2025 年 4 月

株式会社ミスミ  
日本企業体  
金型事業グループ

「断熱板 -スタンダードグレード(HIPD)/寸法固定・寸法指定・穴加工タイプ」 仕様変更のご案内

断熱板 HIPD、HIPDS、HIPD-4H、HIPD-6H

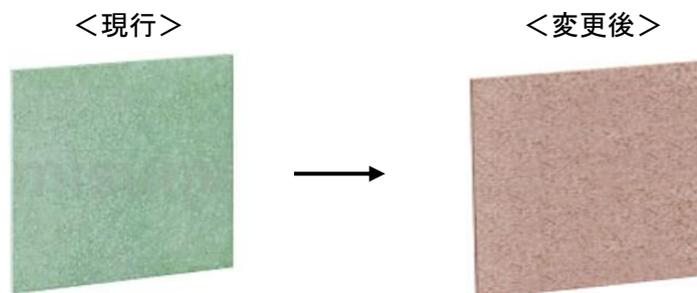
外観色が緑から茶色に変更になります。
